**RESPUESTA A INFORMACIÓN COMPLEMENTARIA
NOTA DRCH-AC-2086-07-2023**

***PROYECTO
“RESIDENCIAL SANTA CATALINA 2DA ETAPA”***

PROMOTOR: RESIDENCIAL SANTA CATALINA, S.A.

Fecha De Presentación: 24 De Agosto De 2023.

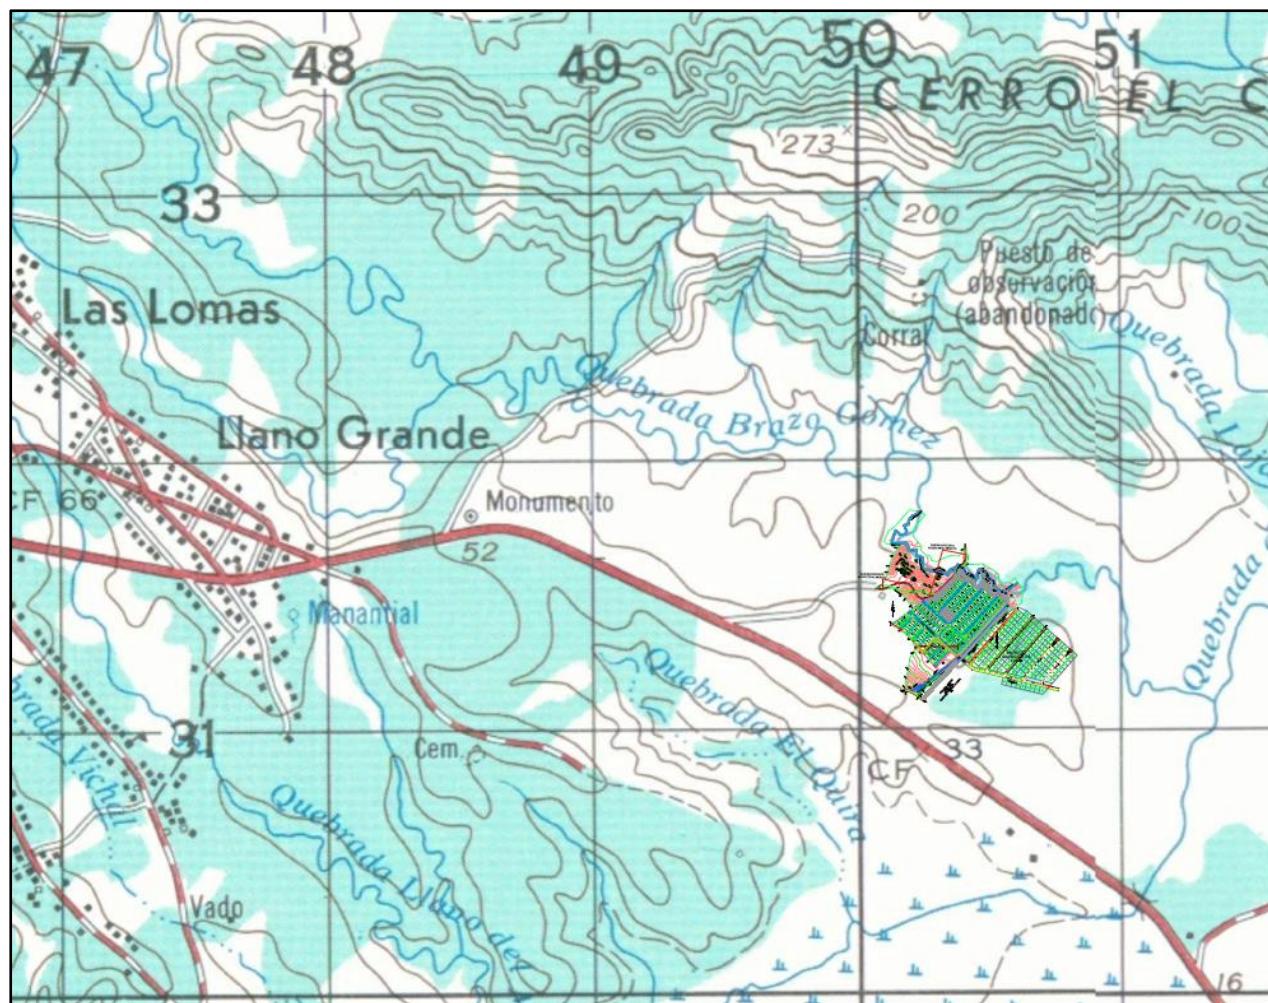
- a. **Presentar**, plano del polígono del proyecto donde se visualice de manera clara del cuerpo de agua “**Brazo de la quebrada Brazo de Gómez**” con su correspondiente servidumbre de protección, en concordancia con lo establecido en el artículo 23 y 24 de la Ley 1 de 3 de febrero de 1994.

Se adjunta plano impreso del polígono del proyecto donde se visualiza que no es un “Brazo de la Quebrada Brazo de Gómez”, sino que es un **drenaje natural o canal de agua de escorrentía (zanja)** que colecta las aguas pluviales de las partes altas del terreno.

En este plano se visualiza el drenaje natural o canal de agua de escorrentía (zanja), que colecta las aguas de lluvia, **marcado en color rojo** dentro de la planta topográfica presentada.

Imagen 2. Coordenadas de referencia de la zona de recarga del drenaje natural o canal de agua de escorrentía (zanja).

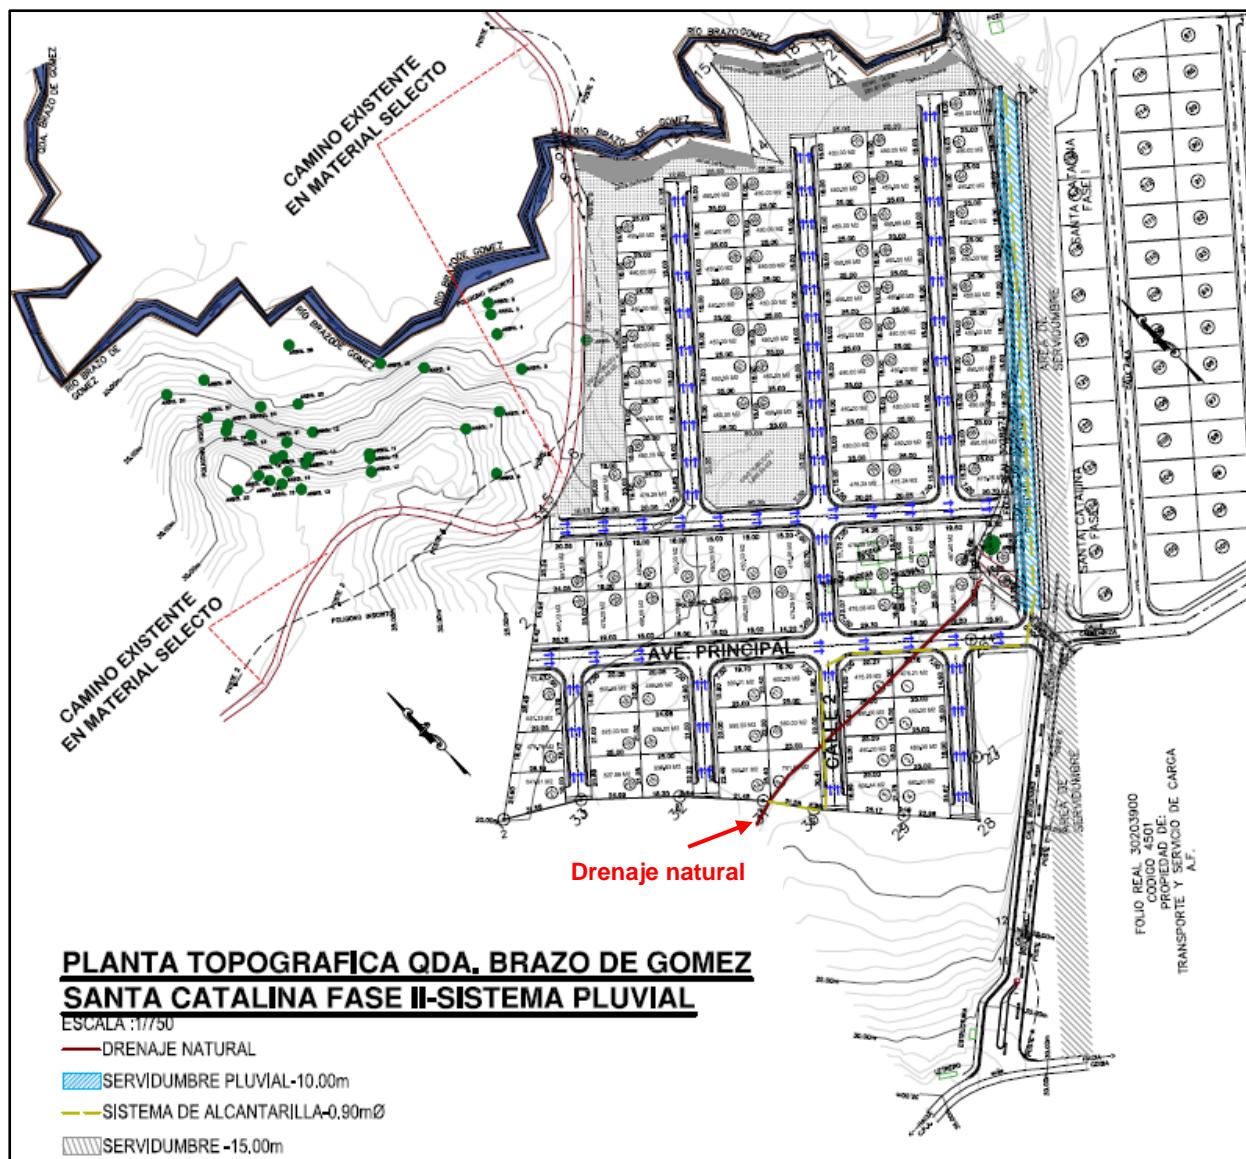
- b. Presentar, coordenadas del alineamiento del cuerpo de agua “**Brazo de la quebrada Brazo de Gómez**”.

Tal como se indicó en la respuesta 1.a., el cuerpo de agua no es un Brazo de la Quebrada Brazo de Gómez, se trata de un **drenaje natural intermitente o estacional**, que recolecta las aguas de lluvia en la época de invierno y las conduce hacia la Quebrada Brazo de Gómez, por consiguiente no se presenta alineamiento del cuerpo de agua.

Se presentan las coordenadas de referencia de la zona de recarga del drenaje natural o canal de agua de escorrentía (zanja). (**Ver Imagen 2**).

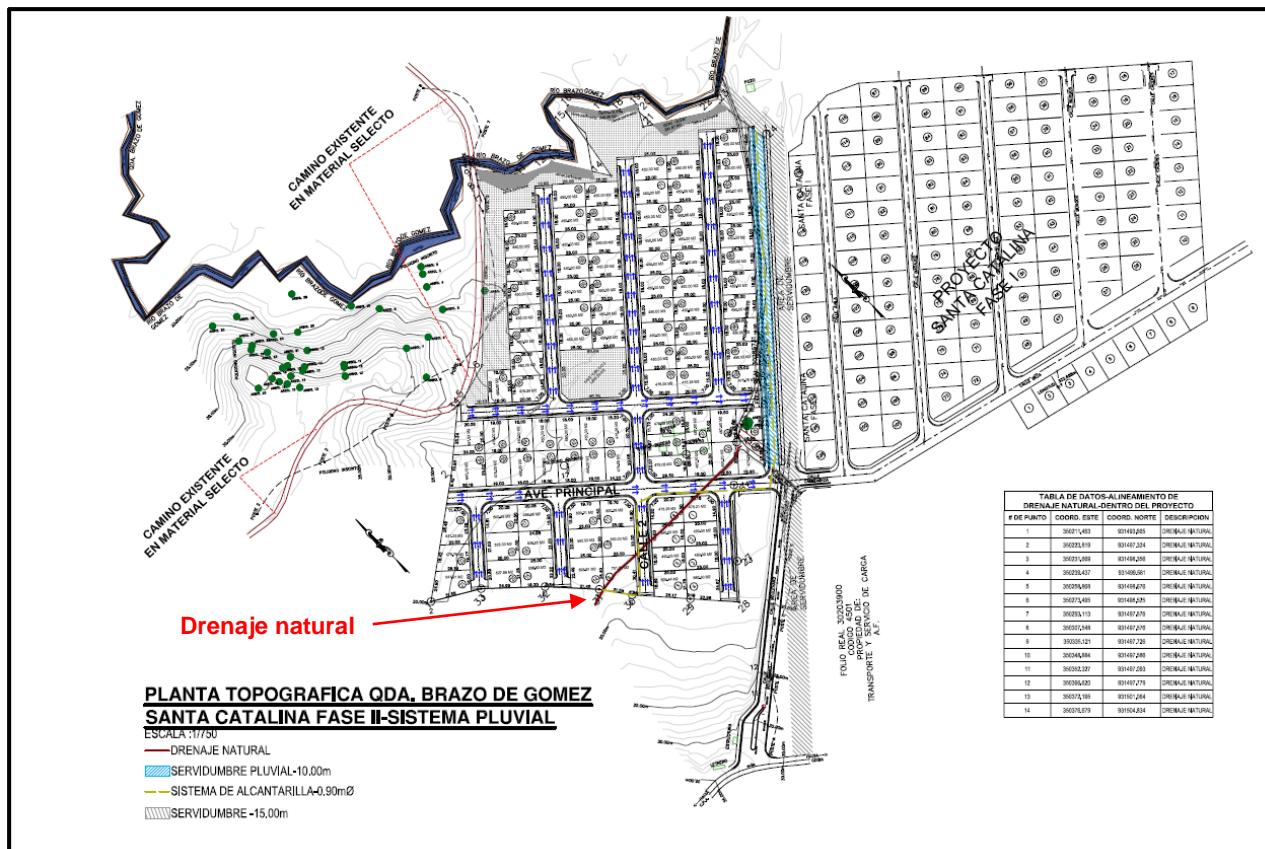
- d. Por la topografía del terreno se observó que el agua escurre hacia el cuerpo de agua “**Brazo de la quebrada Brazo de Gómez**”, se le solicita lo siguiente: **Indicar**, si tiene la capacidad para evacuar y conducir las aguas pluviales que pueda aportar el desarrollo del proyecto.

Los trabajos a realizar descritos en el punto 1.c poseen la capacidad para evacuar y conducir las aguas pluviales que confluyen en la zona analizada del proyecto, como se sustenta en el siguiente análisis hidráulico:

Lugar: Microcuenca	Proyecto: R. Santa Catalina F. II
Tramo: Drenaje Natural	Revestimiento: Hormigon
Datos:	
Caudal (Q): 0.83 m ³ /s	Diámetro (d): 0.90 m
Rugosidad (n): 0.013	Pendiente (S): 0.01 m/m

Resultados:	
Tirante normal (y): 0.4278 m	Perímetro mojado (p): 1.3694 m
Área hidráulica (A): 0.2981 m ²	Radio hidráulico (R): 0.2177 m
Espejo de agua (T): 0.8989 m	Velocidad (v): 2.7839 m/s
Número de Froude (F): 1.5434	Energía específica (E): 0.8228 m-Kg/Kg
Tipo de flujo: Supercrítico	
<input type="button" value="Calcular"/> <input type="button" value="Limpiar Pantalla"/> <input type="button" value="Imprimir"/> <input type="button" value="Menú Principal"/>	
<input type="button" value="Calculadora"/>

Cálculo de caudal y alcantarilla, $Y_n=0.4278$ m, vemos que cumple, ya que representa el 48.00% de la capacidad del tubo y el MOP, nos exige como máximo el 80.00% de la capacidad del tubo, las aguas se pueden manejar sin problemas, con el sistema pluvial que tendrá el proyecto.

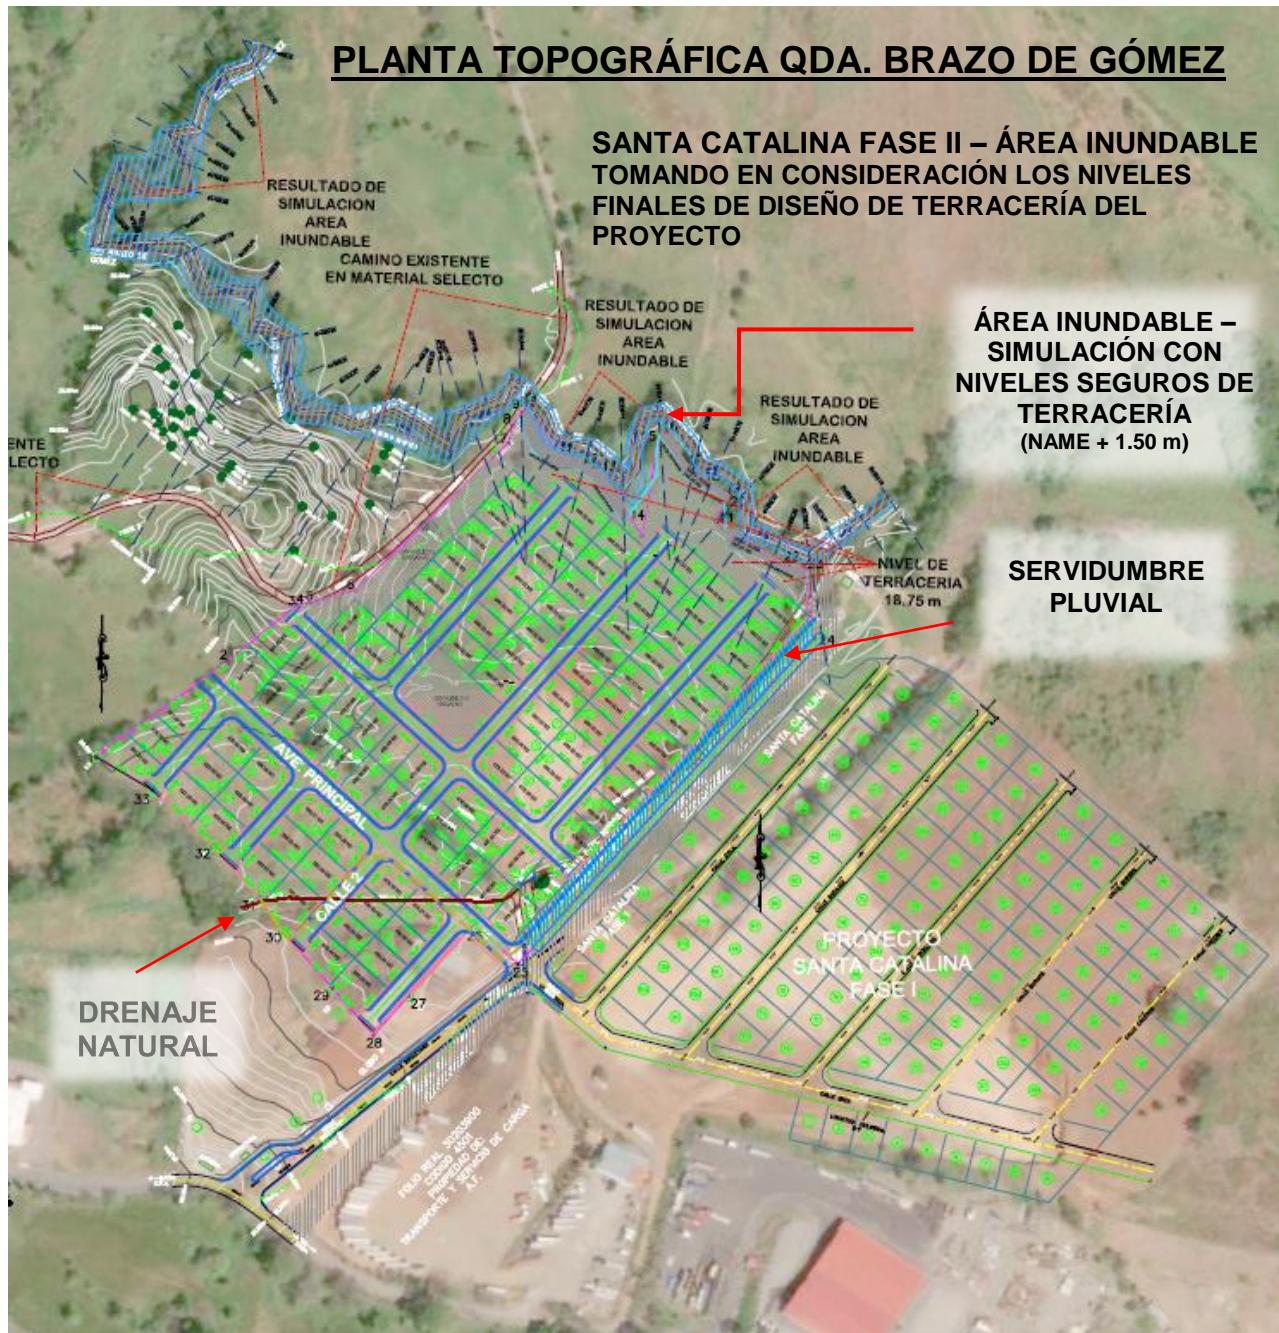
d. Presentar, Planta de Área Inundable de manera legible y considerando los niveles seguros de terracería, (ver página 251 del EsIA).

Se adjunta en el **ANEXO 9** la Planta de Área Inundable legible con los niveles seguros de terracería, tomando en consideración que esta es una simulación de crecida con Programa Hec-Ras Nivel de Aguas Máximas Extraordinarias en Planta.

A manera de complementar este punto, se realiza nuevamente la simulación tomando en consideración los niveles finales de diseño de terracería del proyecto.

Anexo 3. Plano respuesta 1.c

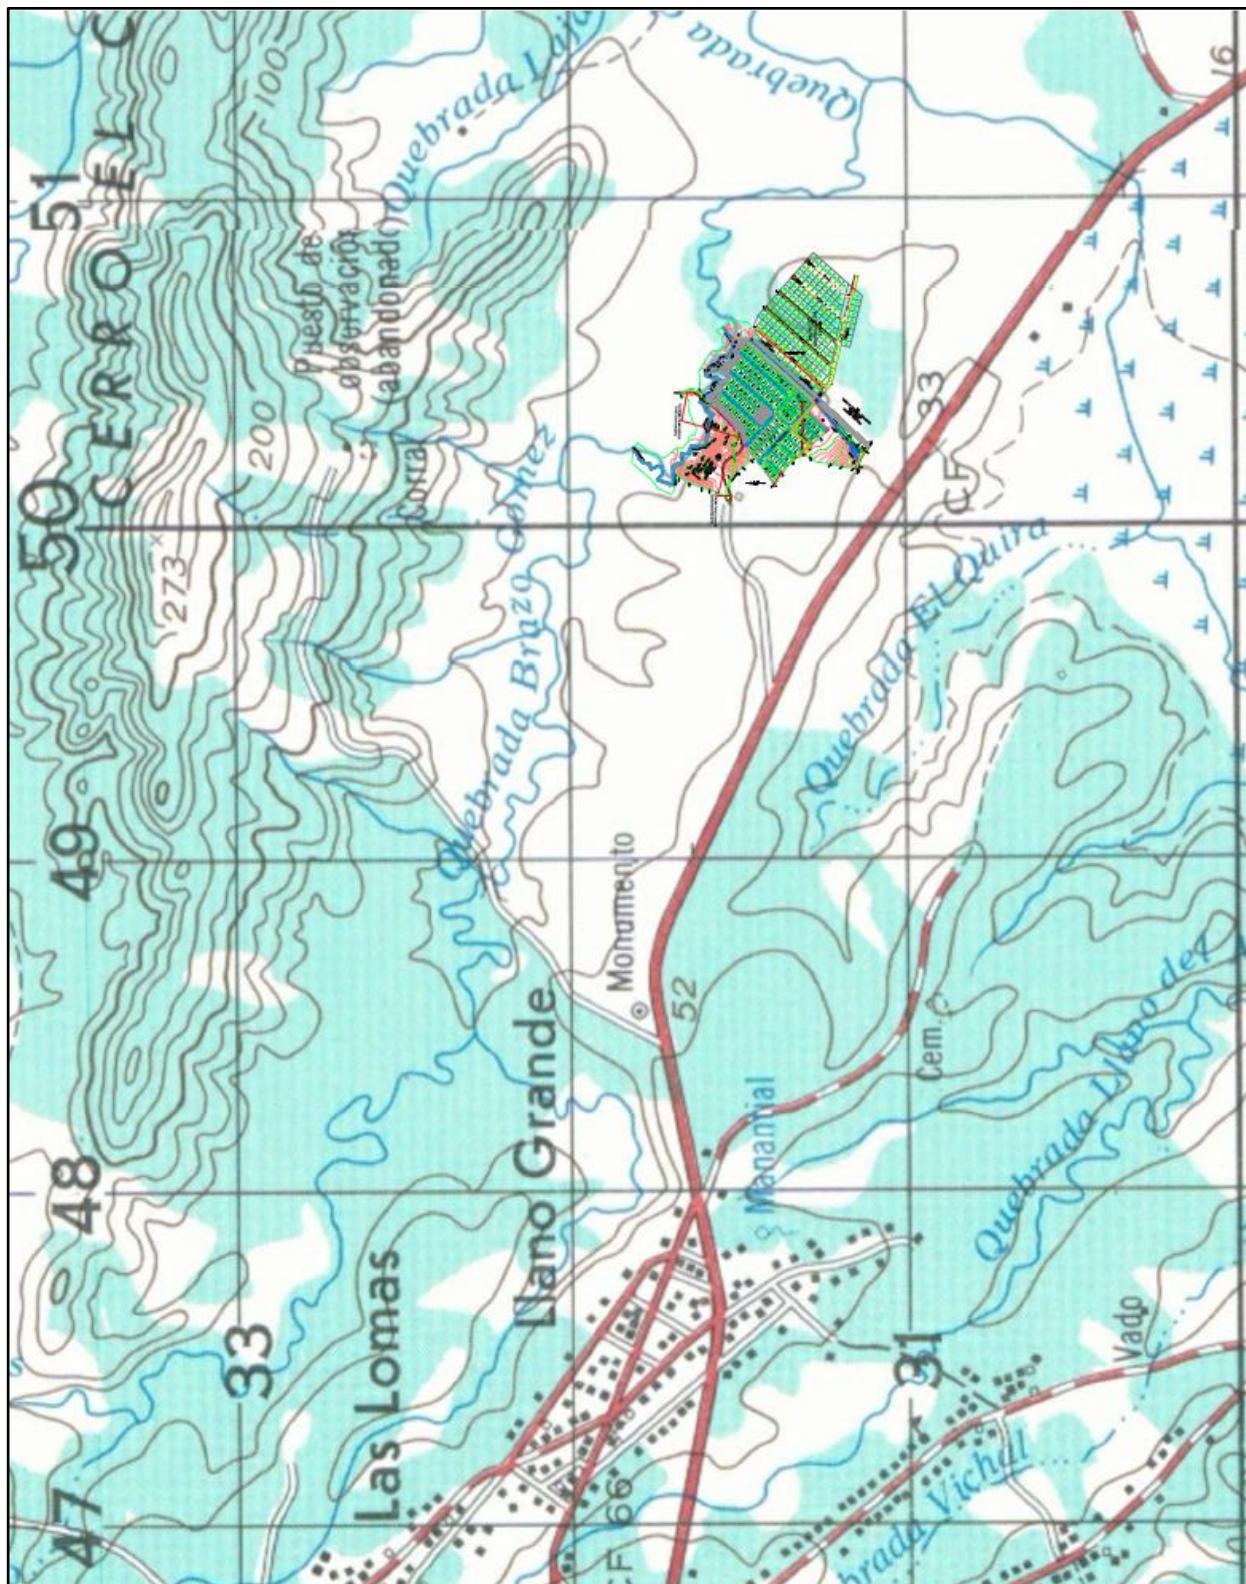
- c. Señalar los trabajos que se contemplan realizar dentro del cuerpo de agua “**Brazo de la quebrada Brazo de Gómez**”.

Como se indicó en las respuestas previas, no es un Brazo de la Quebrada Brazo de Gómez. Los trabajos que se van a realizar en el drenaje natural o canal de escorrentía (zanja) son los siguientes:

- Estas aguas pluviales serán canalizadas mediante tuberías de concreto reforzado de 0.90 m de diámetro

- Serán conducidas por la servidumbre de las calles internas del proyecto (Calle 2 y Ave. Principal) y
- Finalmente, desalojadas a la servidumbre pluvial del proyecto hasta la quebrada Brazo de Gómez.

El manejo de estas aguas ha sido considerado en el sistema pluvial que tendrá el proyecto. Se adjunta plano con el detalle de los trabajos a realizar. La línea roja indica el drenaje natural y la línea amarilla segmentada, indica el alineamiento de dicho drenaje y su recorrido de inicio a fin.

Anexo 4. Plano con sellos del MIVIOT de manera visible

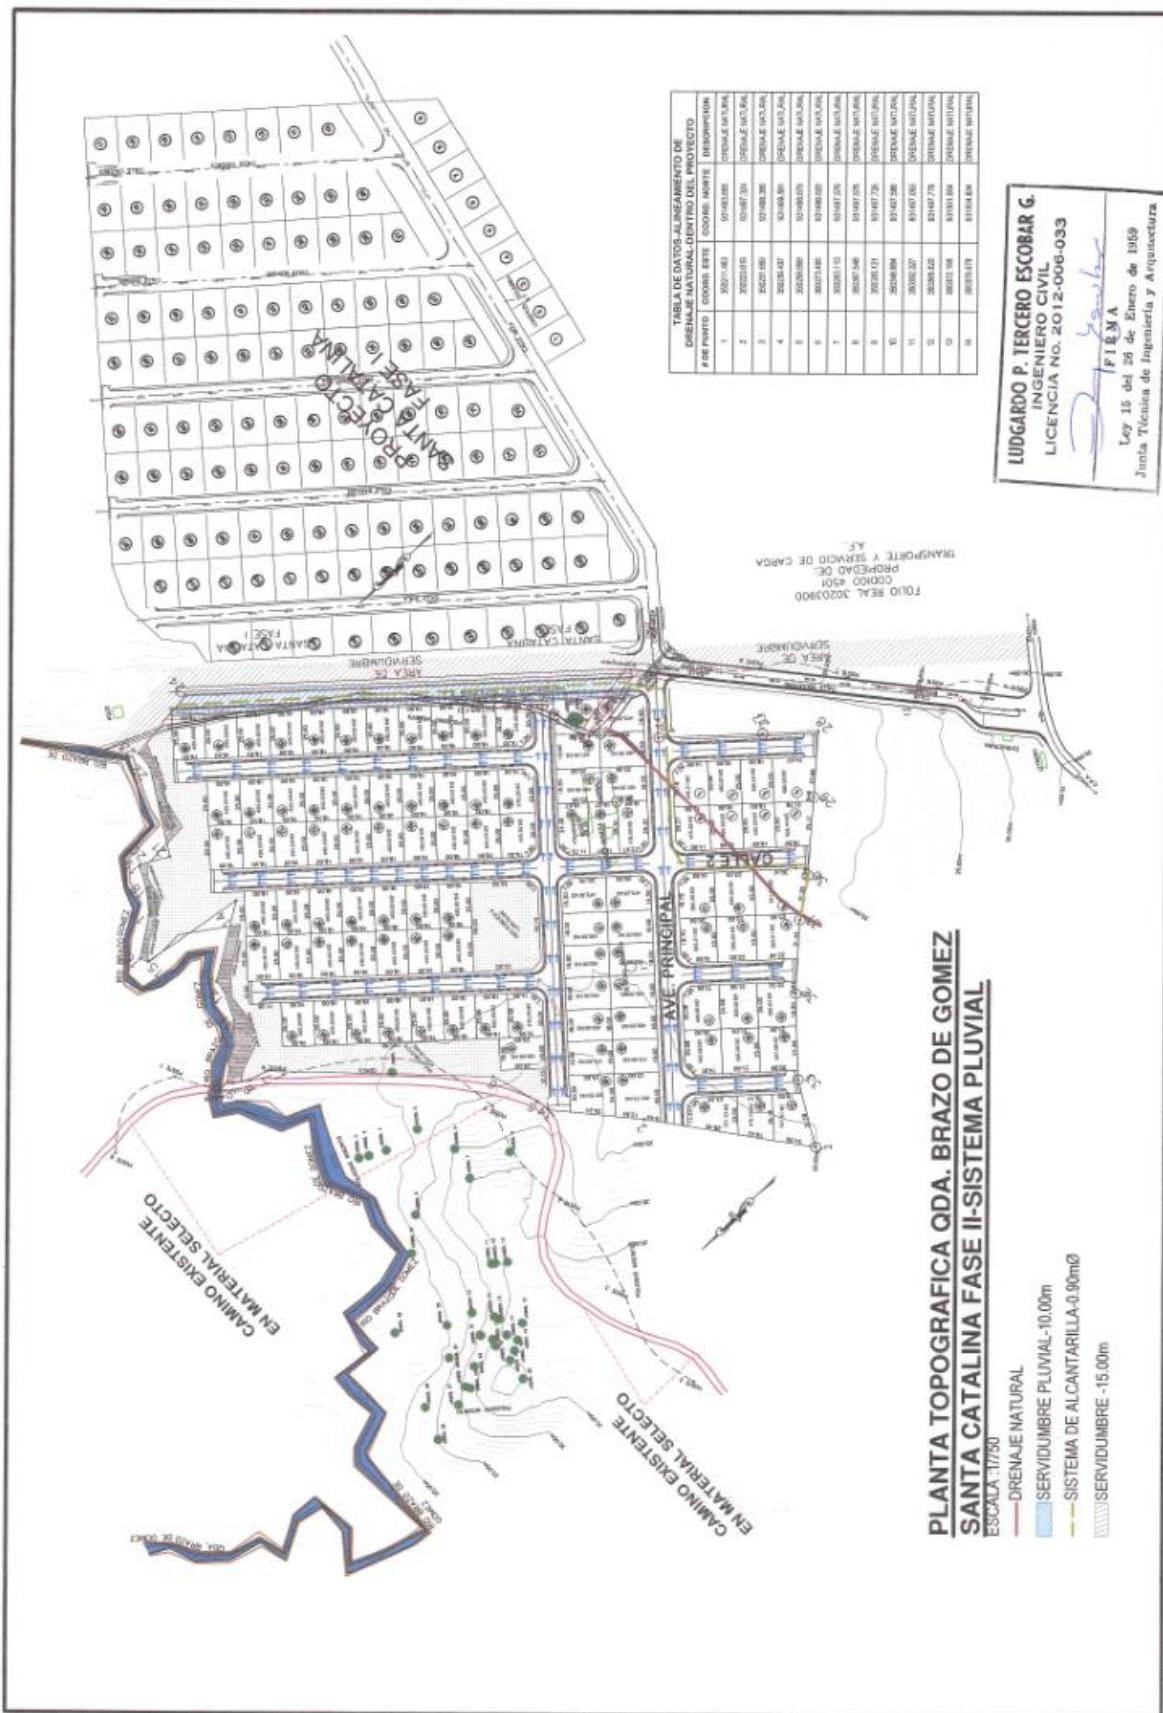
2. El plano de lotificación que se encuentra en la página 125 del EsIA, la visibilidad es muy reducida por lo antes expuesto:
 - a. **Presentar**, plano de anteproyecto con los sellos correspondientes por parte del MIVIOT, con los retiros respectivos cumpliendo con la ley Forestal (art. 23 y 24).

Se adjunta Plano Impreso con los sellos digitales del MIVIOT, donde se aprecia el retiro de los 10.00 metros de la Quebrada Brazo de Gómez. (**Ver Anexo 4**).
